2003 型普通切诺基主要变化

客户服务中心 2003/4/15

2003 型普通切诺基是我公司自 1998 年度型开发出长轴距切诺基车型之后的又一次重大改进。2003 型普通切诺基共有两款：BJ2021EB（4 轮驱动）；BJ6420EB（2 轮驱动）。两款车均为短轴距 4 缸发动机。这次改进的项目主要是在外观、内饰、底盘、安全性等方面。

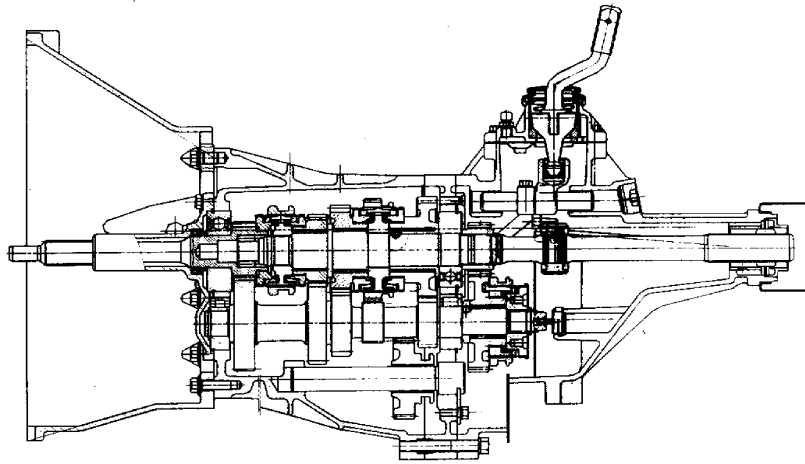
- 1、以 97 型美国设计为基础，包括仪表板、通道罩、车内饰灯。

- 2、新造型的门内饰板，取消摇窗手柄，采用新造型门内手柄。
- 3、新的内饰色，主色调为砂色。

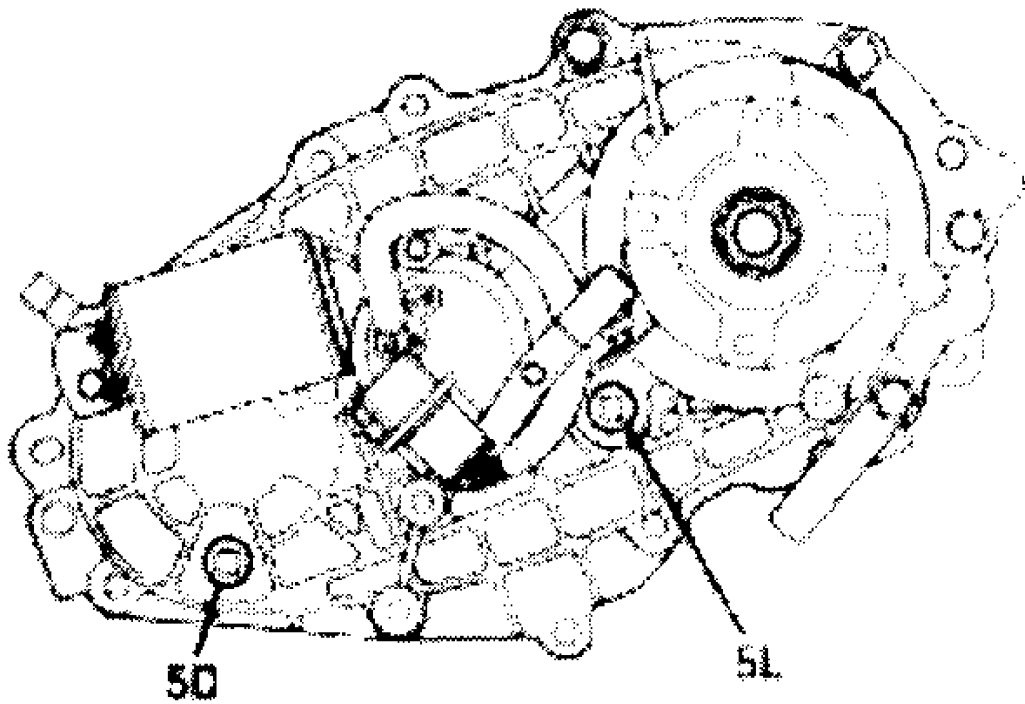
- 1、采用唐山 AISIN 变速器,型号:5DYM(BJ2021EB 使用)/5DYC(BJ6420EB 使用)。两款均为三轴式 5 速机械手动变速器,两款变速机构相同,连接部件有所区别。5DYC 变速器结构如下图所式。

- 1)、铝铸外壳,各前进挡均采用惯性同步器,变速器操纵机构除装有自锁互锁装置外,还装有防误挂到挡机构。
- 2)、速比(5DYC): 3.928; 2.333; 1.456; 1.0; 0.851; 4.73(到挡)。
- 3)、润滑油:
 型号: GL-4 SAE75W/90 ;
 容量: 3.5L
